PARERE SULLA “CITTADELLA DELLO SPORT” AL PARCO DEL MEISINO

22 Dicembre 2022

La Consulta della Mobilità Ciclistica e Moderazione del Traffico - *organo ufficiale del Consiglio Comunale della Città di Torino* – esprime il suo parere sul progetto della Cittadella Sport al Parco del Meisino, presentato durante la V+VI Commissione del 16 novembre 2022.

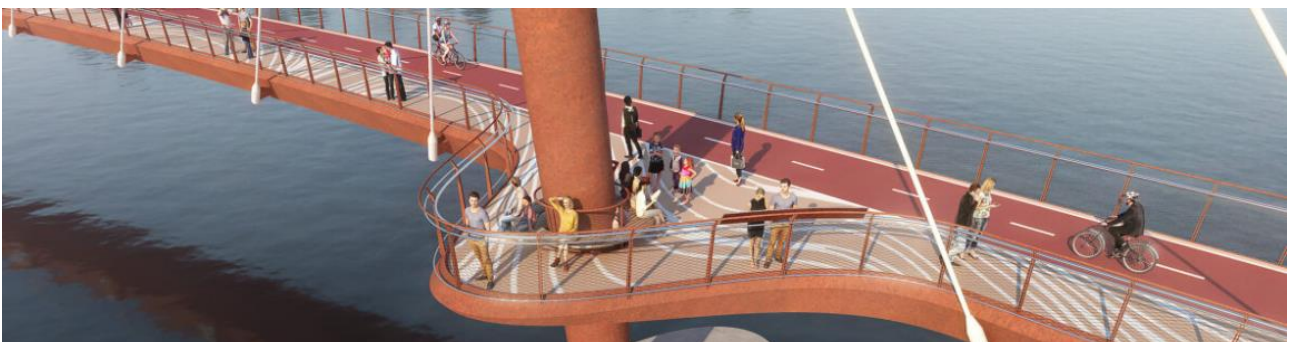
» La Consulta invita a considerare che, per evitare collisioni tra persone a piedi e in bici, la **larghezza della passerella non dovrebbe essere inferiore a 4,5 m**, separando i due flussi ciclabili e pedonali con differenze di materiale e colore.

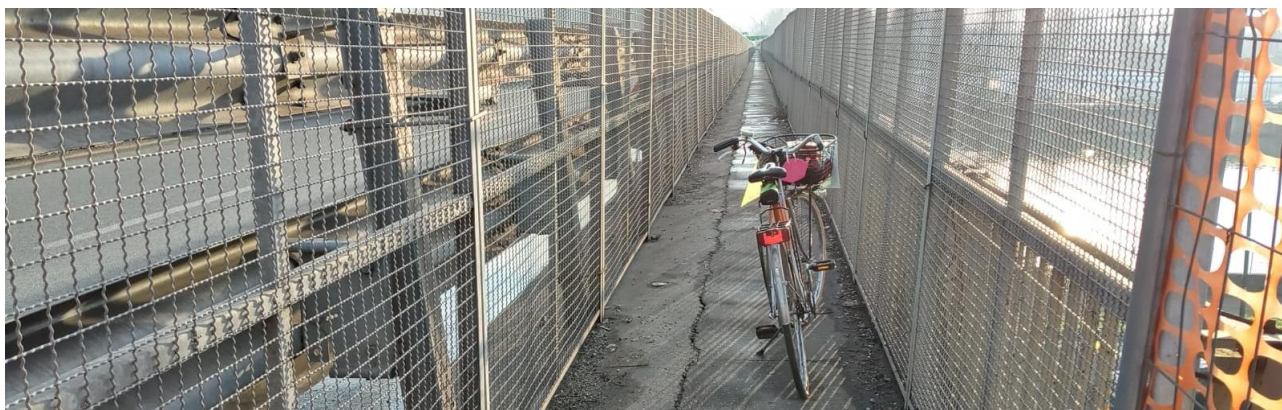
L'inserimento della passerella non deve comportare l'abbandono del collegamento ciclopedonale tra il Parco Meisino e la direttrice di lungo Stura Lazio-Canale Derivatore di Barca / Bertolla / San Mauro, tramite lo storico accesso lato nord sul cosiddetto "Curvone delle cento Lire", definito impropriamente da diversi anni "ciclopedonale".

» La Consulta invita quindi ad accompagnare il presente progetto della Cittadella dello Sport con un adeguato progetto per risolvere definitivamente l'inadeguatezza dell'attuale percorso ciclabile sul Curvone delle 100 lire.

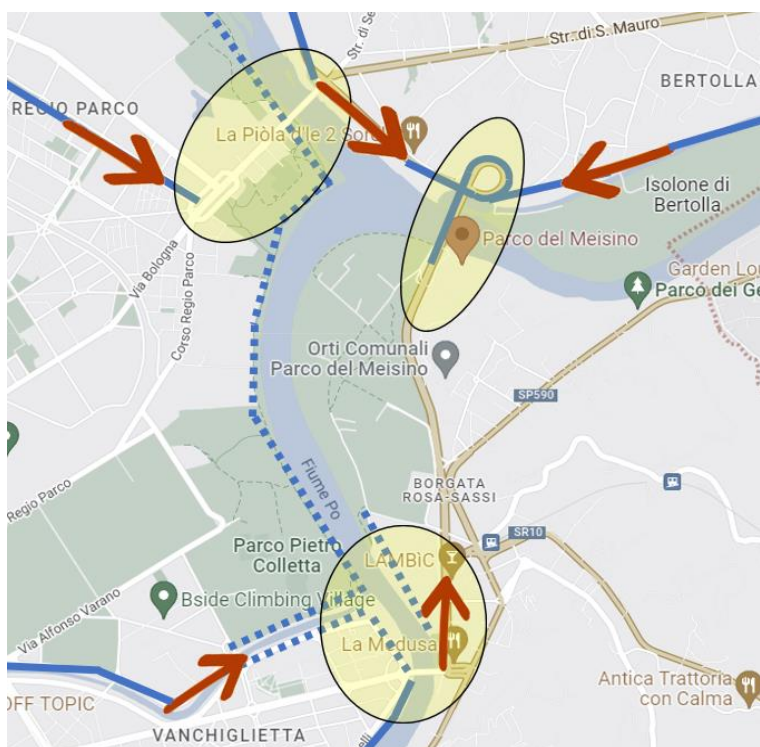
» La Consulta invita quindi a considerare, oltre alla manutenzione straordinaria della rete ciclabile esistente, nuovi progetti ciclabili su aree oggi prive dell'infrastruttura ciclabile necessaria, come i due nodi di:

- piazza Sofia / Str. Settimo / ponte Amedeo VIII
- corso Belgio / Ponte Sassi / via Agudio.

Si ritiene il sottopasso esistente rasente la diga, zona esondabile, solo un collegamento secondario tra i due settori del parco, un ripiego per la mobilità ciclopedonale, visto il transito veicolare – anche pesante - dovuto alle attività produttive.
